**OGGETTO:** Procedimento di valutazione di impatto ambientale ai sensi dell'art. 23 del D.Lgs. 152/06 e ss.mm.ii. [ID-VIP:2812] relativo ad indagine geosismica 3D nell'ambito dell'istanza del permesso di prospezione idrocarburi denominata “d 1 C.P-SC” dell'estensione di 2.166 Km<sup>q</sup>. ubicato nel canale di Sicilia-zona “C”, operatore SCHLUMBERGER ITALIANA S.P.A. Trasmissione osservazioni.

**OGGETTO:** Procedimento di valutazione impatto ambientale ai sensi del D.Lgs 152/2006 e ss.mm.ii. [ID-VIP: 2812] relativo ad indagine geosismica 3D nell'ambito dell'istanza del Permesso di Prospezione Idrocarburi denominata "d 1 C.P.-SC" dell'estensione di 2.166 kmq, ubicato nel Canale di Sicilia – zona "C", operatore Schlumberger italiana S.p.a. – trasmissione parere.

Figura 2.2 – Distribuzione delle linee sismiche eseguite in passato al largo della Sicilia con indicazione dell'area oggetto di studio

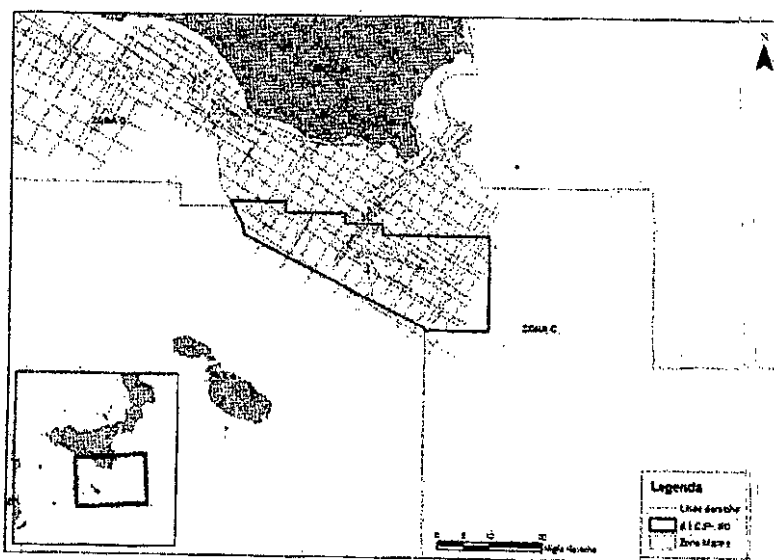
Malgrado le numerose indagini sismiche effettuate nell'area da altri Operatori, come si rileva dalla fig 2.2 della pagina 7 di 42 del documento "Elaborato di Progetto" presentato, la Società intende procedere ad una nuova campagna di acquisizione sismica in quanto, secondo la Società, le indagini elaborate negli anni passati tra gli anni sessanta e ottanta, risultano ormai obsolete e qualitativamente scarse (pag 16 studio SIA par. Motivazioni del progetto).

Si ricorda che le indagini geofisiche risultano essere prodromiche alla perforazione di un pozzo esplorativo. Come si vedrà anche nel paragrafo successivo dedicato agli effetti cumulativi, l'area di istanza del permesso di prospezione in oggetto si sovrappone in parte a permessi di ricerca, concessioni ed istanze di permessi di ricerca tra cui la Concessione C.C6.EO delle società Edison

Figura 5.11 - Mappa di localizzazione dell'area in istanza di prospezione e distribuzione degli altri titoli minerari ed istanze attualmente pressenti all'interno della stessa e nelle zone limitrofe (fonte dei dati: anmip, sviluppo economico.gov.it)

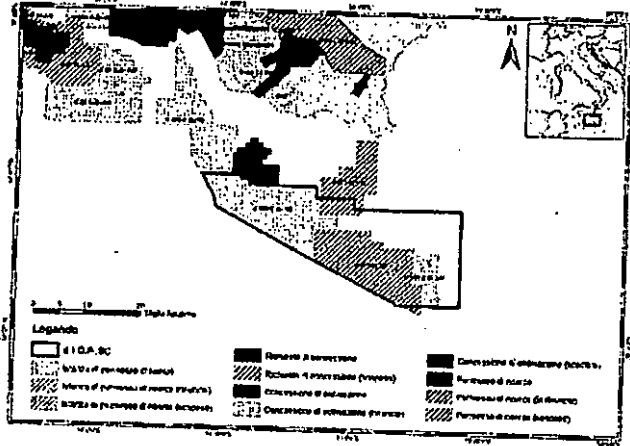
Ad esempio, l'area del permesso di ricerca "C.R146.NP" della Società Northern Petroleum (UK) LTD, avente una estensione di 620 kmq, rientra in buona parte nell'area oggetto di istanza, probabilmente è stata già sottoposta ad indagini geofisiche successivamente al 2004. Infatti, il programma lavori collegato a tale permesso (denominato provvisoriamente "d344 C.R.-NP" e successivamente rinominato "C.R146.NP" - ndr) era stato sottoposto a verifica di compatibilità ambientale ai sensi dell'allora vigente DPR 526/1994, conclusasi con la determinazione dirigenziale di esclusione VIA prot. DSA-2004-18614. In tale Atto si prescriveva di assoggettare a VIA soltanto il progetto di perforazione del pozzo esplorativo denominato "Vesta"; mentre l'attività di prospezione geofisica poteva essere autorizzata in quanto veniva esclusa da detta procedura. Ultimamente il procedimento relativo alla perforazione del pozzo Vesta ha avuto parere positivo con prescrizioni da parte della CTVA ed è in attesa di predisposizione provvedimento (parere CTVA n° 1575 del 18/07/2014 - ndr).

Se in posizione limitrofa all'area in esame c'è già un impianto di produzione (piattaforma Vega), un altro potrebbe essere realizzato (piattaforma Vega B) ed all'interno dell'area, nel suo settore centrale, si prevede di poter effettuare una perforazione (piattaforma Vesta), l'area non è da considerarsi poco conosciuta.

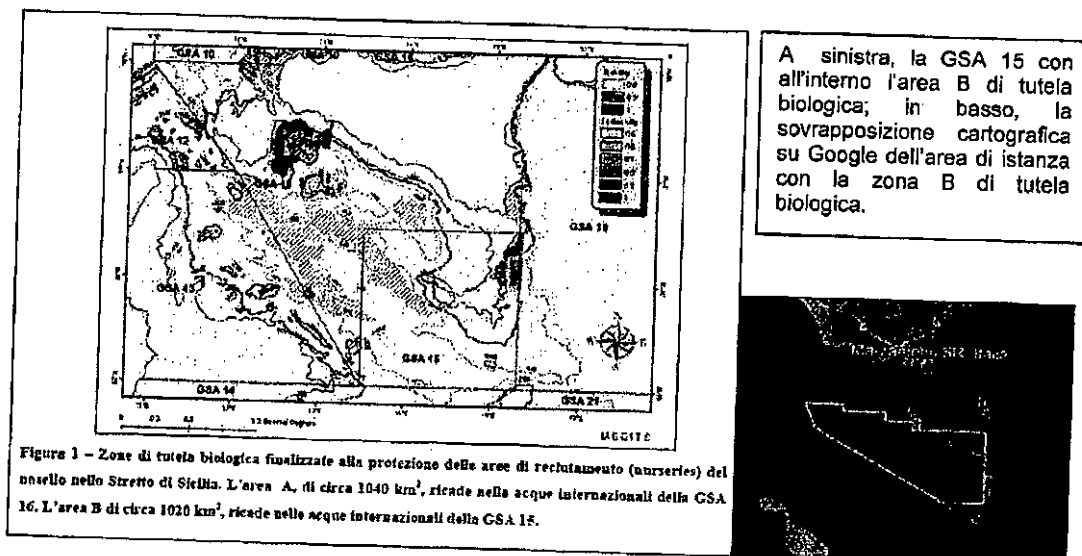
Nello studio SIA si analizza prevalentemente la GSA 16 ed a pag 123 dello stesso studio, la Società sostiene che la zona oggetto dell'istanza risulta interessata dalla GSA 16.

Si fa presente che l'area di istanza non ricade nella GSA 16, bensì nella GSA 15. Dalle due figure sottostanti, di cui la figura a sinistra tratta dal Piano di Gestione della Regione Sicilia del maggio 2011; mentre la figura a destra rappresenta la sovrapposizione cartografica dell'area di istanza con la zona B di tutela biologica in cui sono presenti importantissime zone di spawning e nursery del gambero rosa (*Parapenaeus longirostris*).

Figura 3.21 - Mappa di localizzazione dell'area in istanza di prospezione e distribuzione degli altri litati minerali ed istanze attualmente presenti all'interno della stessa e nelle zone limitrofe (Fonte dei dati: unmlg.sviluppo economico.gov.it)

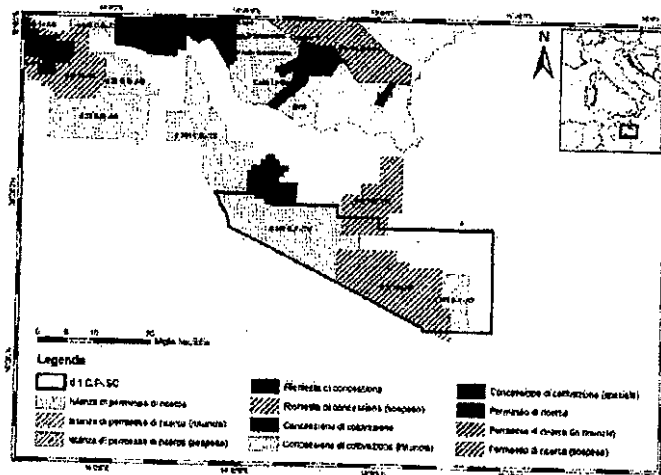
In particolare, l'area per cui è stata richiesta istanza nel maggio 2014 sconfinava in parte nella Concessione di Coltivazione C.C6.EO (presenza in tale concessione della piattaforma Vega, dell'unità galleggiante F.S.O. Leonis e futura realizzazione della piattaforma Vega B); si sovrappone alle aree d 359 C.R.-TU e d 351 CR-NP per cui è stata richiesta istanza di Permesso di Ricerca precedentemente al 2010 (quindi cronologicamente prima dell'istanza in oggetto - ndr); e si sovrappone ai Permessi di Ricerca CR 146 NP (si ricorda nuovamente che in tale permesso le indagini geofisiche sono state probabilmente già effettuate e vi è in itinere la futura realizzazione della piattaforma Vesta che sarà ubicata in posizione centrale all'area oggetto di istanza) e CR 148 VG.

L'estensore dello studio, a pag 224 dello studio SIA, dichiara:

*"...si esclude che sia in programma a breve termine qualsivoglia campagna di acquisizione geofisica, i cui effetti possano in qualche modo sovrapporsi all'attività in programma per la presente prospezione."*

A mero titolo di esempio, si ricorda che lo stesso estensore dello studio in esame ha presentato uno studio di valutazione impatto ambientale per conto della Transunion Petroleum. Questo studio propone un progetto di indagine geofisica nell'area di istanza del permesso di ricerca d 359 C.R.-TU. La zona occidentale dell'area in esame si sovrappone all'istanza di permesso di ricerca d 359 C.R.-TU, quest'ultima ha un'estensione di 697 kmq. Attualmente tale progetto ha ricevuto due pareri CTVA: il n° 840 del 15/12/2011 (positivo con prescrizioni) e il 1289 del 12/07/2013 (ad integrazione del precedente parere n° 840). Lo stato della Procedura di VIA è quindi: parere CTVA emesso in predisposizione provvedimento.

A parere dello scrivente, sulla base di quanto detto, non è da escludere che possano iniziare a breve termine più campagne di acquisizione geofisica in buona parte dell'area in esame.
